5 ja 6 PK Micro-V® -hihnat Renault-moottoreissa

Monet eri Micro-V®-hihnat/sarja K015PK1750
RENAULT
Clio, Kangoo, Laguna, Logan, Megane, Modus,
Scenic, Thalia
1.4, 1.6, 1.8, 2.0 bensiini; 1,5 DCi
F4P, F4R, F5R, K4J, K4M, K7J, K7M, K9K

018

Technical Bulletin

Kuva 1.

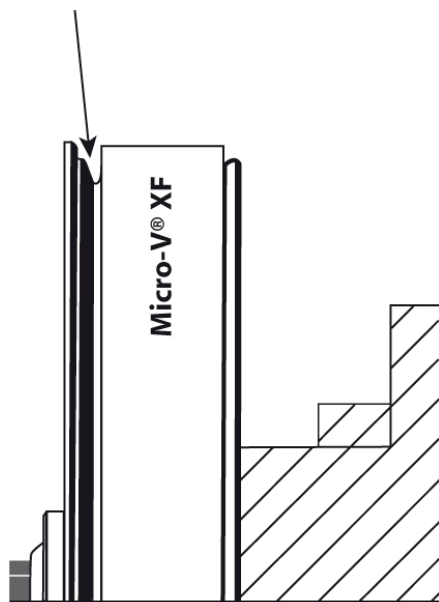
- Ilman ilmastointia:
 - o Ohjaustehostimen pumppu on hihnavetoinen: hihnan on oltava hihnapyörän sisäreunassa (kuva 1).
 - o Ohjaustehostin on sähkötoiminen (ei hihnavetoinen): hihna on asennettava hihnapyörän ulkoreunalla (kuva 2).
- Ilmastoinnilla varustettu:
 - o Hihnan on oltava hihnapyörän ulkoreunalla (kuva 2).

Kuva 2.

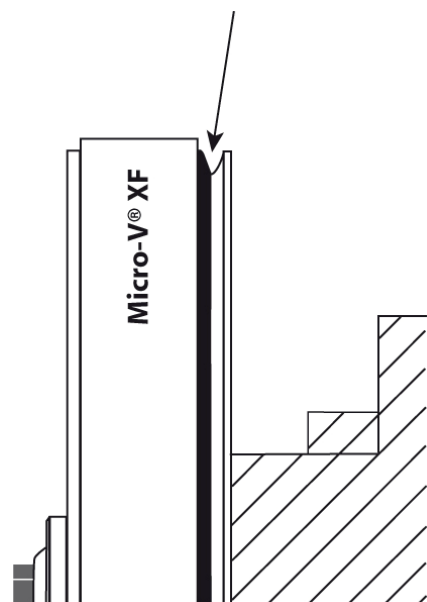
- o Hihnan on oltava hihnapyörän ulkoreunalla (kuva 2).

- o Hihnan on oltava hihnapyörän ulkoreunalla (kuva 2).
